nencia de
EISTU en Modificación de Acceso
de Proyecto "Conjunto Armónico
Bellavista 27", comuna de
Recoleta.

MAT.: Rmte. Respuesta EISTU
"Conjunto Armónico Bellavista 27".

**Informe de revisión sobre
Modificación al acceso vehicular calle Pio Nono
EISTU Conjunto armónico Bellavista 27**

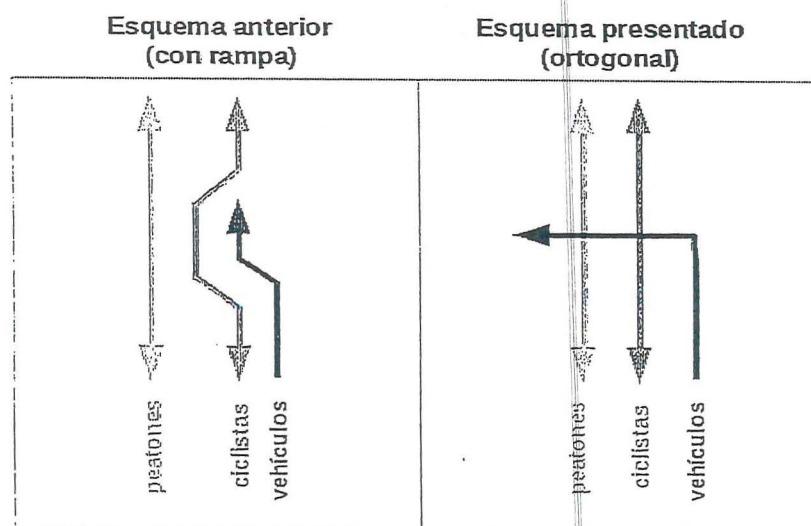
Por cuanto, el acceso presentado en el Informe de modificación #1170 del 29.9.2015 al EISTU aprobado el 4.1.2008 contradice los fundamentos por los cuales fue puesto término al permiso precario de la rampa de acceso. Ya que vuelve a hacer uso del BNUP generando además conflictos nuevos con ciclistas y peatones.
